Communauté de Communes des Forêts du Perche

MODIFICATION N°1 DU PLAN LOCAL D'URBANISME INTERCOMMUNAL DE L'ORÉE DU PERCHE

PIÈCE N°1 - NOTICE DE LA MODIFICATION N°1

Extrait du plan de zonage modifié

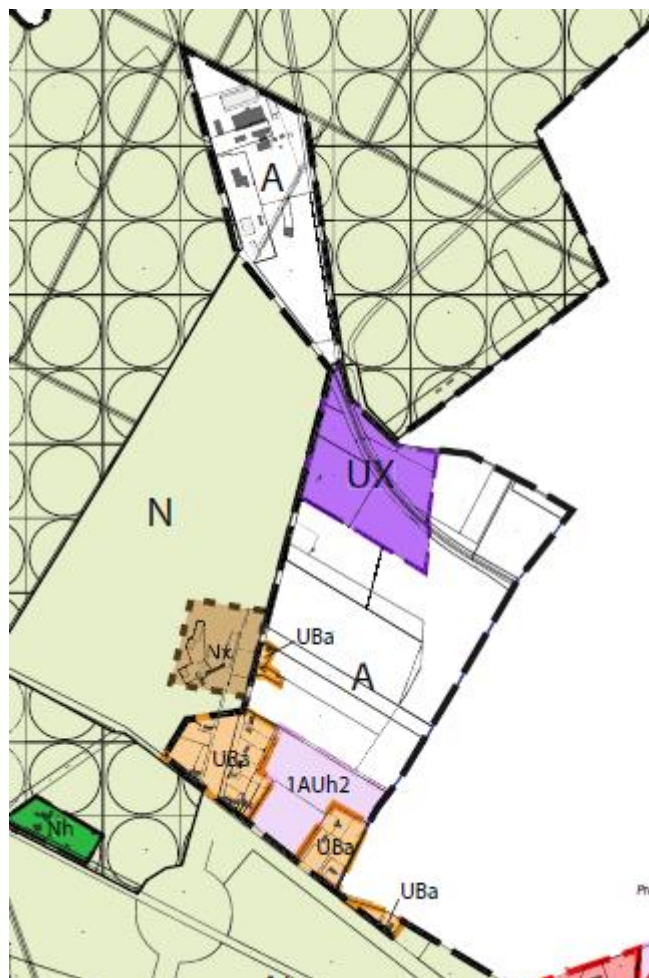
Afin de pouvoir mettre en œuvre le projet d’installation de méthanisation agricole et dans la mesure où le projet relève de l’activité agricole, il est nécessaire de reclasser en zone agricole A la partie de la zone UX concernée.

Ainsi, dans le cadre de la modification du PLUI (voir plans ci-dessous), une partie de la zone UX située route de La Chapelle Fortin à La Ferté-Vidame, dont la vocation est d’accueillir de l’activité, est reclassée, après procédure de modification du PLUI, en zone agricole A.
